**PRÉFET
DU NORD**

**Arrêté préfectoral imposant à la SCI GLP (ex SIG) DENAIN
des prescriptions complémentaires pour la poursuite d'exploitation de son
établissement situé à DENAIN**

ANNEXE 1

Article 1 Modifications et compléments apportés aux prescriptions des actes antérieurs

Article 14

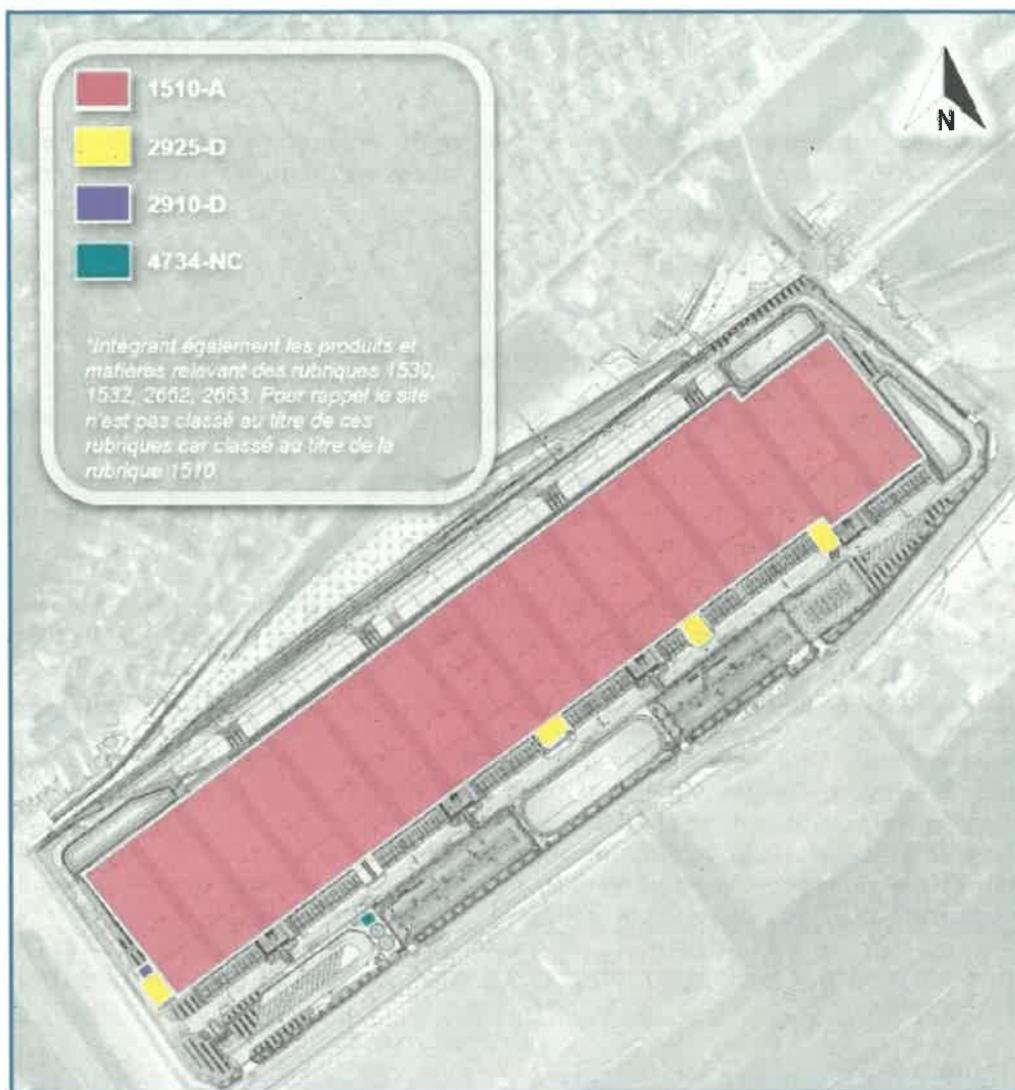
L'annexe I de l'arrêté préfectoral d'autorisation du 8 août 2019 susvisé est remplacée par le plan suivant :
